Stadt Bielefeld

Erst- und Neuaufstellung des Bebauungsplanes Nr. II/G 15 „Wohngebiet Fürfeld“

Beschluss über Stellungnahmen Satzungsbeschluss

Aufnahme eines Sichtdreiecks

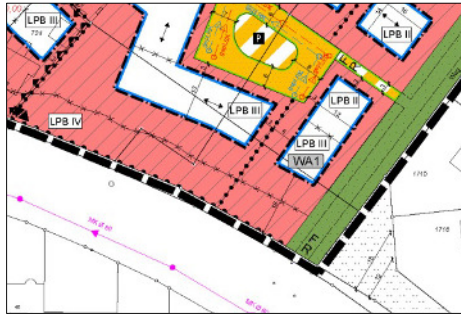
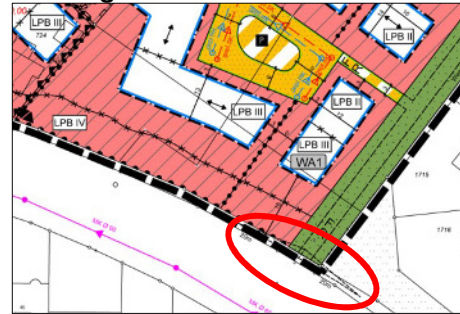
Änderungen der Planunterlagen zur Satzung

Verkehrsschilder und Sichtfelder
§ 8 Abs. 1 (1) Nr. 10 und 11 BauGB

Sichtfelder sind von Sichtbehinderungen jeder Art in einer Höhe zwischen 0,8 und 2,5 m über Fahrbahnoberkante ständig freizuhalten.
